Satzung

zur Änderung der in Anlage 1 und Anlage 2 aufgeführten Bebauungspläne hinsichtlich der Zulassung von Dachaufbauten

DACHAUFBAUTEN

§ 2 (1) a. SATTELDACHGAUBE
(giebelständige Gaube)

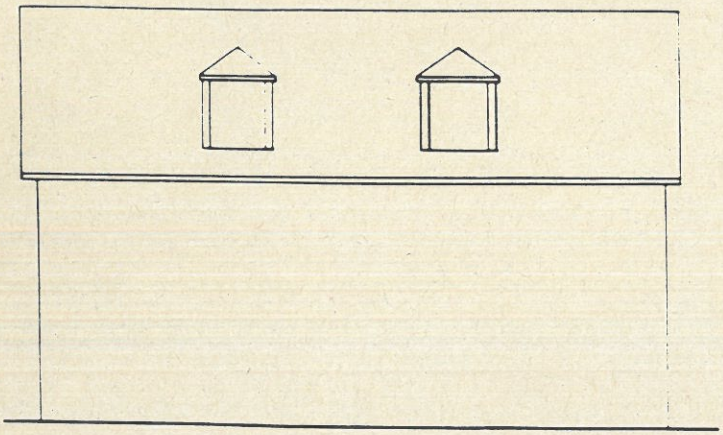
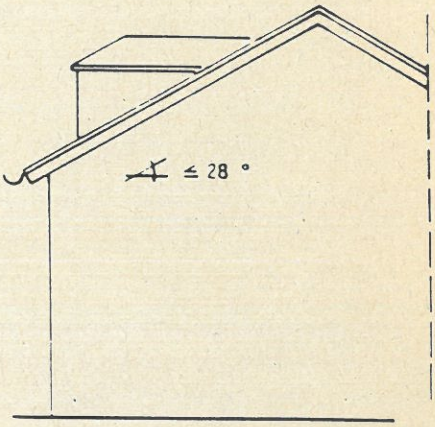
Folgende Dachaufbauten sind ab einer Dachneigung von einschließlich 28° entsprechend den beigefügten Systemskizzen zulässig:

a) Giebelständige Gauben mit Sattel- und Walmdach,

§ 2 (1) b. DREIECKSGAUBE

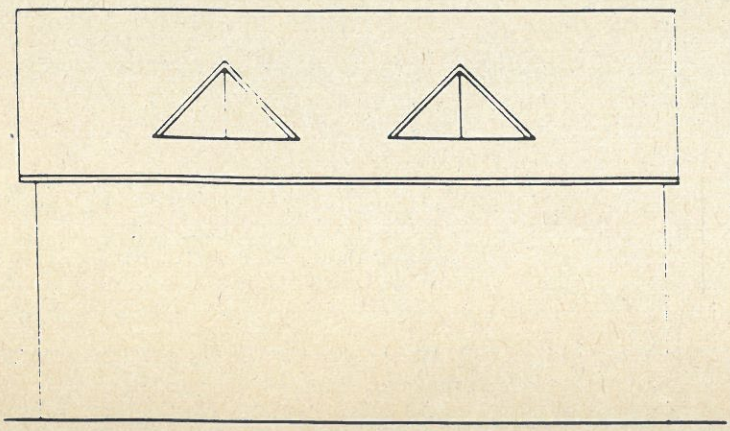
b) Dreiecksgauben.

§ 2 (2) a. SCHLEPPGAUBEN

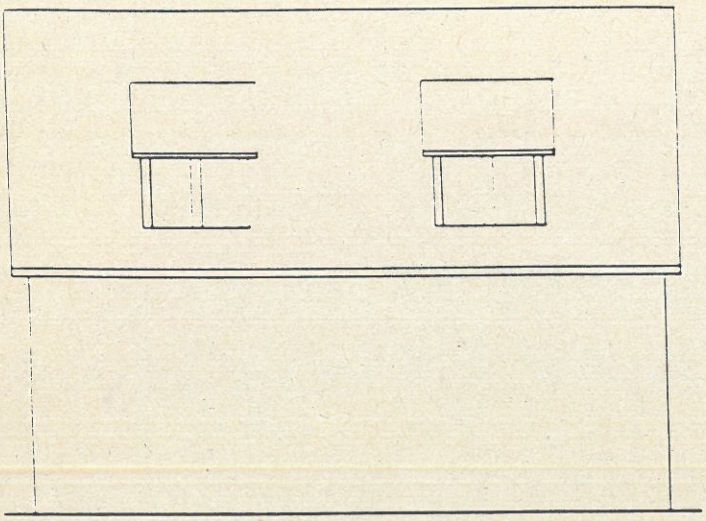
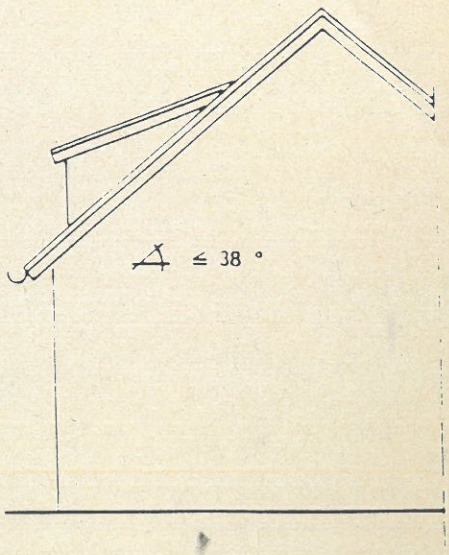
Ab einer Dachneigung von einschließlich 38° sind auch folgende Dachaufbauten entsprechend den beigefügten Systemskizzen zulässig:

a) Schleppgauben und

§ 2 (2) b. OCHSENAUGENGAUBEN

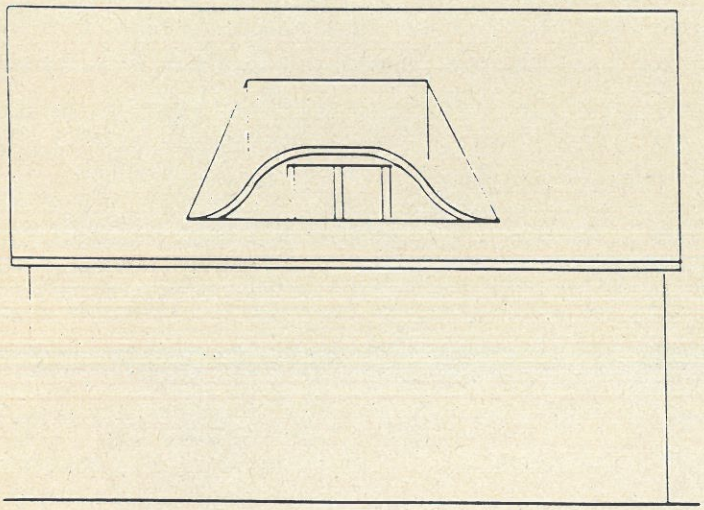
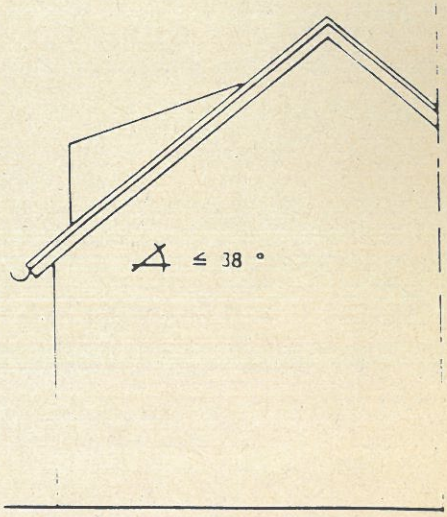
b) deren abgewandelte Sonderform wie Ochsenaugengauben und Fledermausgauben.

§ 3 (2) und (3)

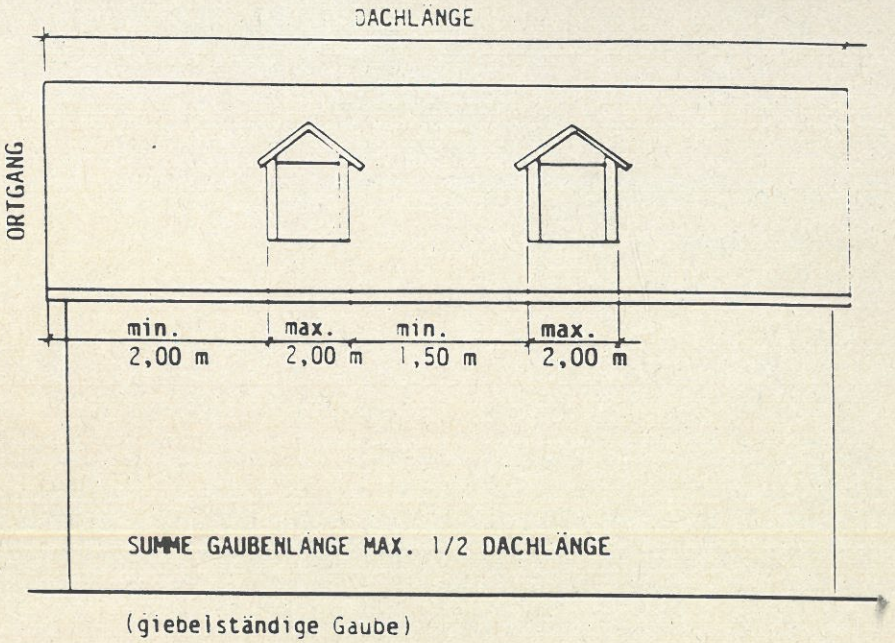
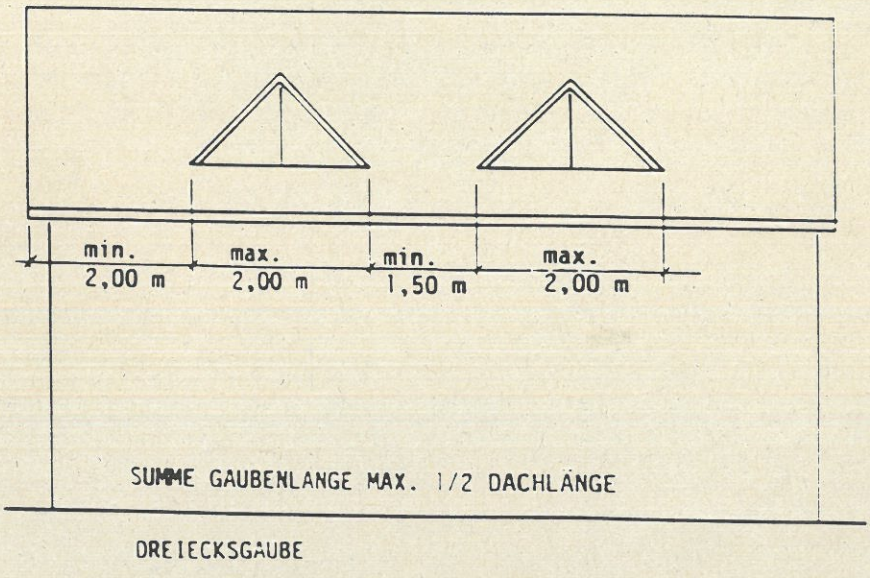
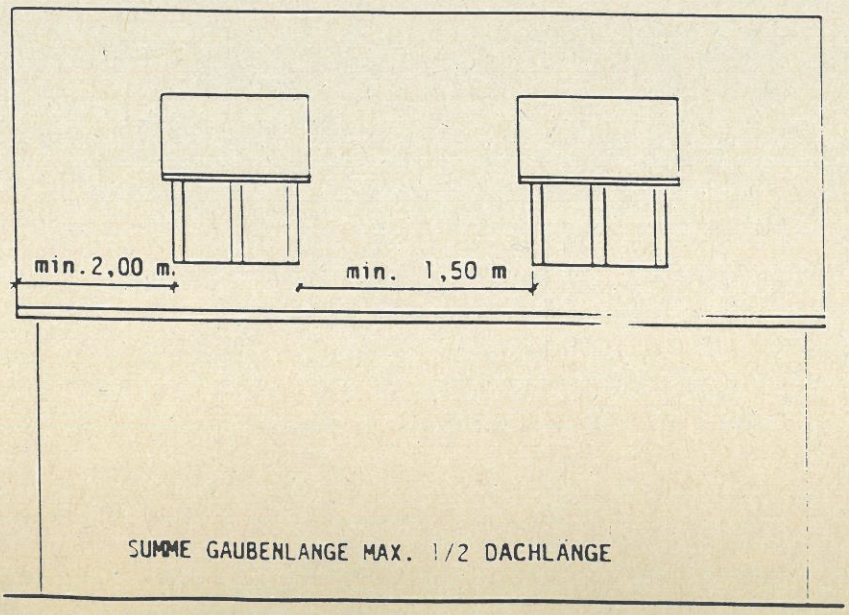
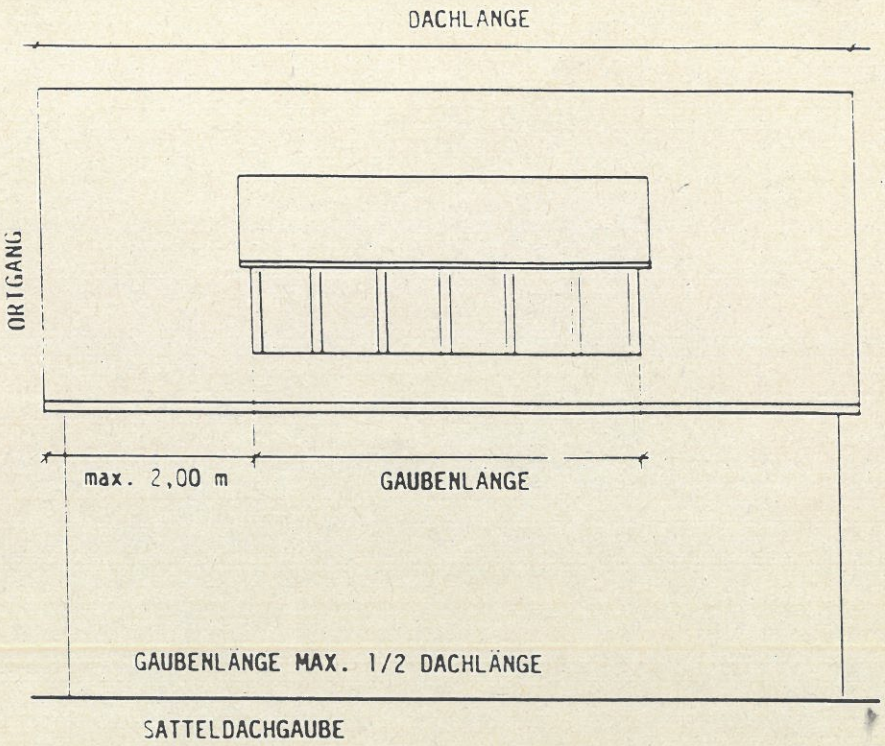
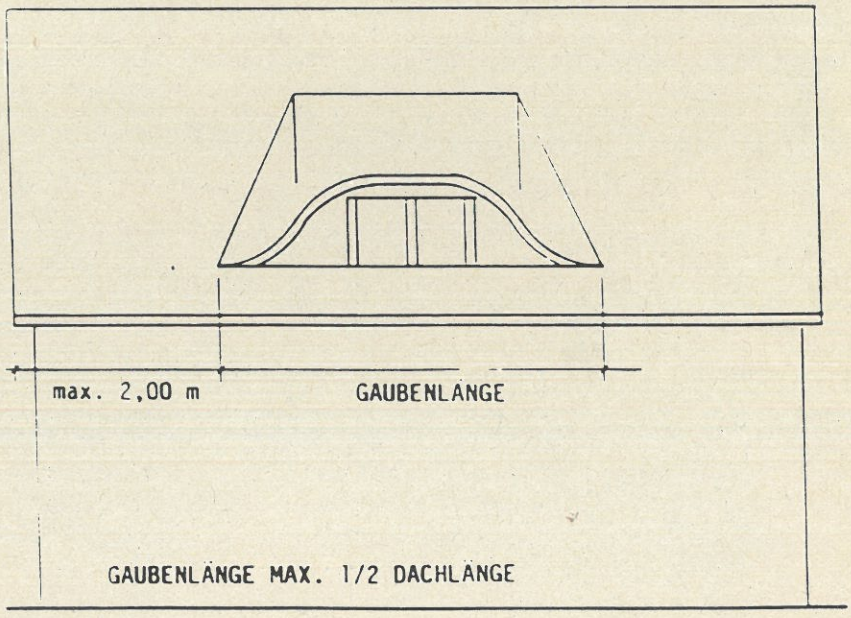
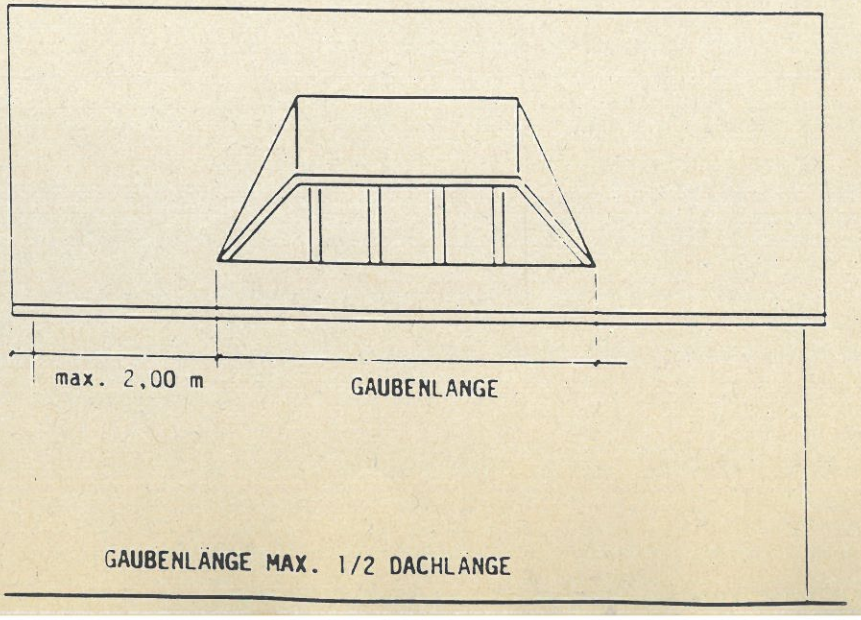
(2) Die Länge der Gaube bzw. die Summe der Längen einzelner Gauben darf die Hälfte der Dachlänge nicht überschreiten. Die Länge der einzelnen Gaube nach § 2 Abs. 1 darf 2,00 m nicht überschreiten.

(3) Vom Ortgang (Dachkante) ist ein Mindestabstand von 2,00 m und zwischen den Gauben ein Mindestabstand von 1,50 m einzuhalten.

§ 3 (4) und (5)

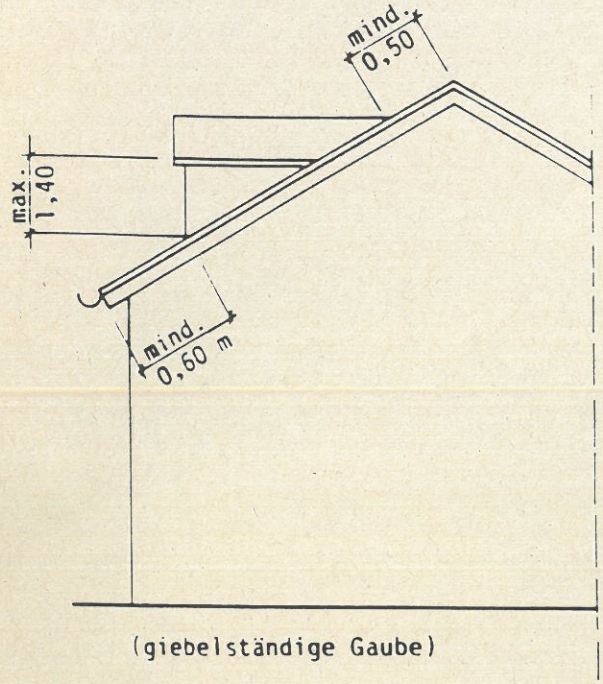
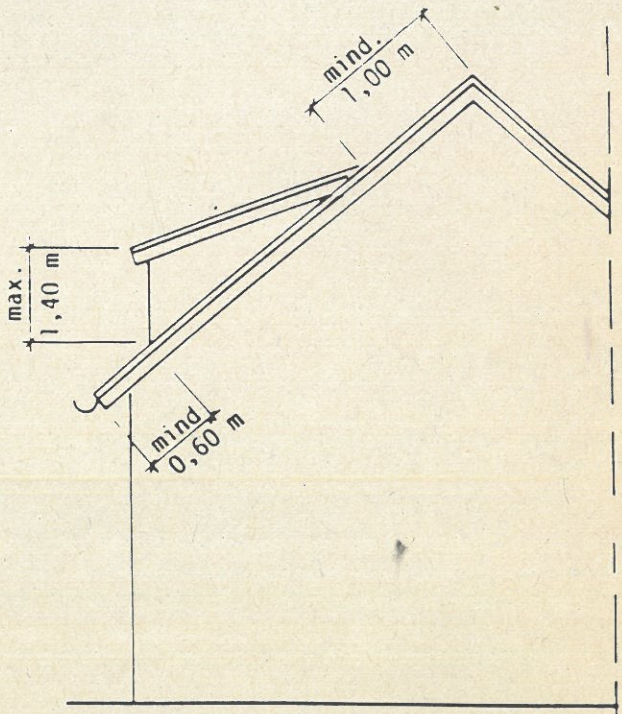
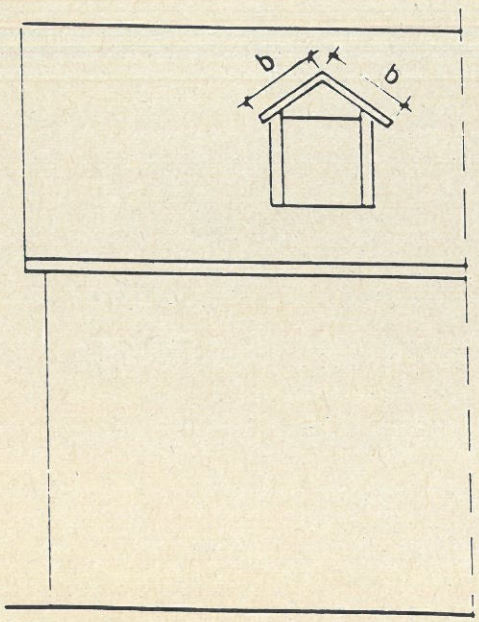
(4) Die maximale Höhe der Gauben darf, gemessen von der Oberkante Dachhaut des Anschnittes mit dem Hauptdach an der Traufe bis Oberkante Dachhaut (Traufe) am Dachaufbau, 1,40 m nicht überschreiten.

Der Abstand des Anschnittes zur Traufe muß mindestens 0,60 m umfassen.

(5) Der Anschnitt des Gaubendaches mit dem Hauptdach muß

a) bei Schleppgauben mindestens 1 m
b) bei giebelständigen Gauben mindestens 0,5 m

an der Dachhaut gemessen unter dem Hauptfrist liegen.

§ 3 (7)

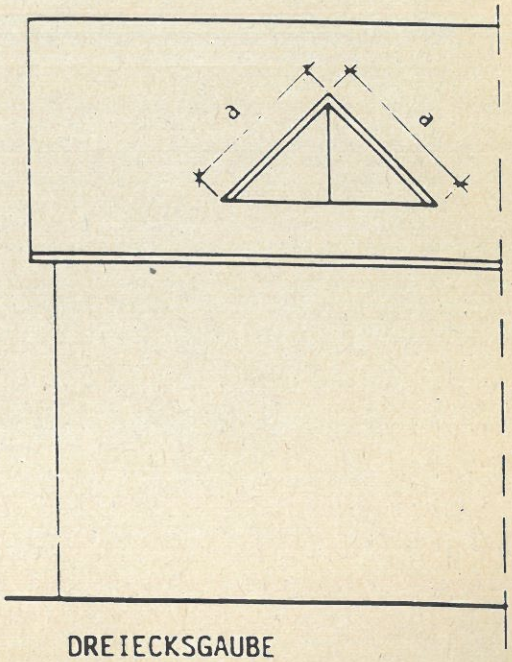
(7) Die Ortgangseiten der Dreiecks- und giebelständigen Gauben müssen gleichschenklig sein.
